安全に関する改善提案

改善の概要: 張り出し部等の形状変更

堤趾導流壁

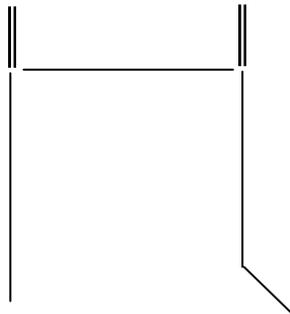
- ・天端高欄の張り出し形状をなくし、危険作業を減らす。
- ・堤趾導流壁の波返し構造は、壁高を高くすることでなくし危険作業を減らす。

・階段状のフーチング上からの支保工作業が危険性が高い
・工程上、波返しの打設が当該ブロック打設より遅れる。

・壁高を高くすることで、張り出し構造をなくす。
